BULLETIN TECHNIQUE 2015 n°07

208 T16

13 / 03 / 2015

TECHNICAL BULLETIN 2015 n°07

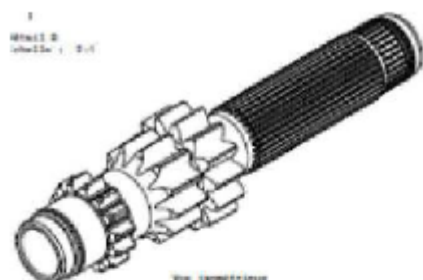
Pour information, l'ordre des stratégies moteur dans ces dernières cartographies est le suivant :

Tarmac		Gravel	
	BOOST	PDL	BOOST	PDL
Thr 1	<i>Full</i>	<i>hard</i>	<i>Full</i>	<i>hard</i>
Thr 2	<i>Full</i>	<i>soft</i>	<i>2100</i>	<i>soft</i>
Thr 3	<i>2100</i>	<i>hard</i>	<i>1900</i>	<i>soft</i>

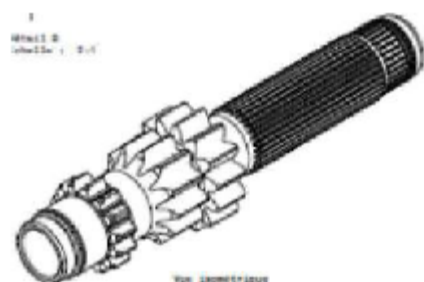
For your information, the order of the different engine strategies in the last engine map version is:

Tarmac		Gravel	
	BOOST	PDL	BOOST	PDL
Thr 1	<i>Full</i>	<i>hard</i>	<i>Full</i>	<i>hard</i>
Thr 2	<i>Full</i>	<i>soft</i>	<i>2100</i>	<i>soft</i>
Thr 3	<i>2100</i>	<i>hard</i>	<i>1900</i>	<i>soft</i>
